Město Sokolov
Městský úřad Sokolov

VYSVĚTLENÍ ZADÁVACÍ DOKUMENTACE č. 2

„Areál Baník – retence dešťových vod“

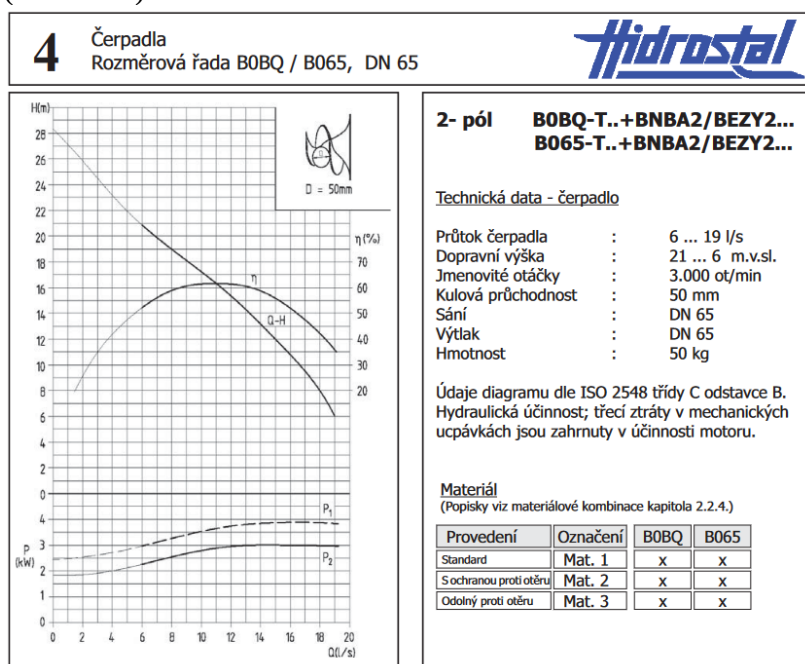
Žádáme zadavatele o vysvětlení zadávací dokumentace dle ustanovení §98 ZZVZ
Součástí retenčních nádrží mají být automatická tlaková čerpadla s tlakovým spínačem.
Uvedeným parametrem čerpadla v PD je výtlačk 25 000 l / hod. a dále dimenze výtlačného potrubí, v případě RN1 je to potrubí v dimenzi 1", v případě RN2 je to potrubí v dimenzi 2".
Uvedená potrubí jsou schopna pojmout přibližně 4 000 l/ hod v případě 1", respektive 9 500 l/ hod v případě 2"

- 1) Žádáme o upravení technických parametrů čerpadel tak, aby odpovídaly reálným možnostem.
- 2) Žádáme o doplnění nezbytných parametrů, a to výtlačné výšky čerpadel.
- 3) Žádáme o bližší specifikaci nádrže RN2, v PD ani ve VV se neřeší těsnění nádrže ani pracovní spáry.

Nový návrh uvažuje výtlačné potrubí PE d90x8,2.
Při délce potrubí do 35 m při průtoku 25 m³/h je tlaková ztráta potrubí Δp -12,53 kPa, odpovídá výtlačné výšce 1,3m při průtoku 25 m³/h.
Návrh uvažuje použití čerpadel, které mají při průtoku Q-25m³/h výtlačnou výšku H 1,5m (s rezervou).

Např. toto čerpadlo má při $Q = 25 \text{ m}^3/\text{h}$ tj. $6,94 \text{ l/s}$ výtlačnou výšku 18 m, čerpadlo má výtlačné hrdlo DN65 pak by šlo použít i potrubí PE d75x6,8 jeho tlaková ztráta v délce 35m by byla $\Delta p_{30,06} \text{ kPa}$. Z grafu je patrné, že rezerva výkonu čerpadla je stále veliká.
